工程指示 / 要求簡箋(E.I.)

工程指示編號：EI / 5154 / 22

工程名稱：將軍澳日出康城 LP-11

工程項目：幕牆 單元件 地盆用鐵件 (修補方案 M16)

OPTION 1

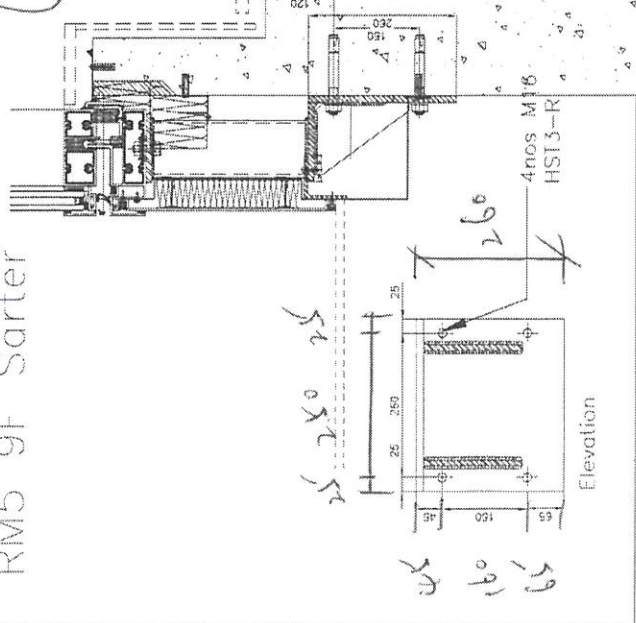
(A) ✓

① M16 x 4

② 中距中挖厚板的
位置

A：只使用 A 款方案，請留意。請按加工圖生產鐵件送地盆使用。

OPTION 2

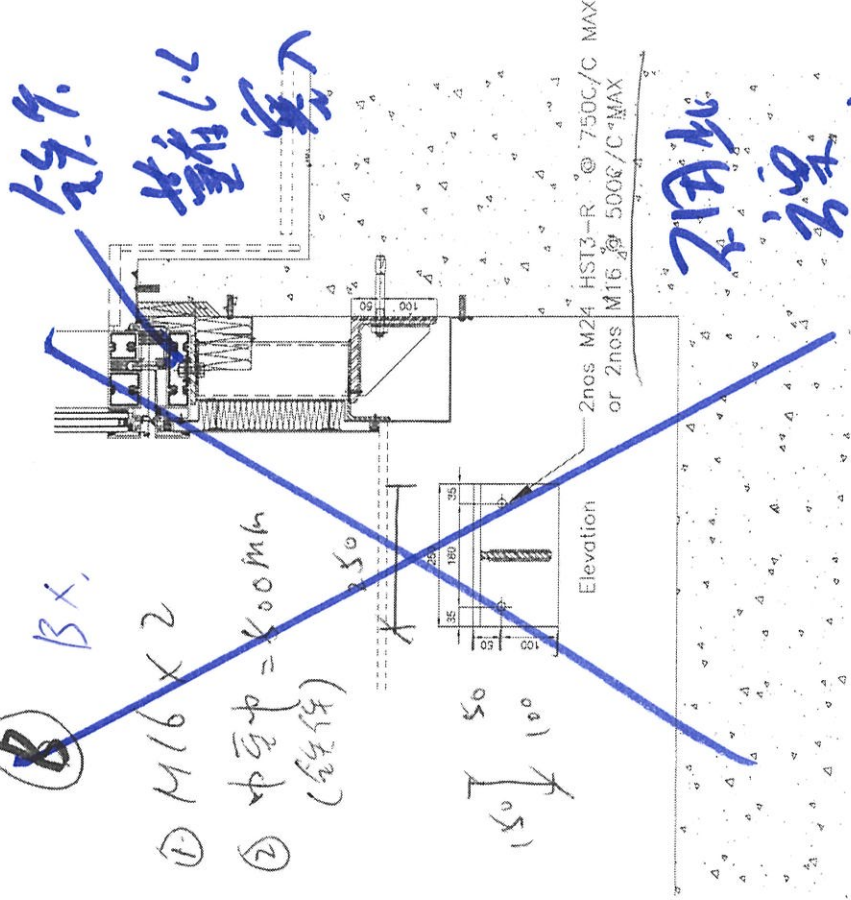
(B) ✗

① M16 x 2

② 中距中 = 400mm
(含4件)

A：RE-A-16 增加數量至 36 隻，RE-B-16 取消。
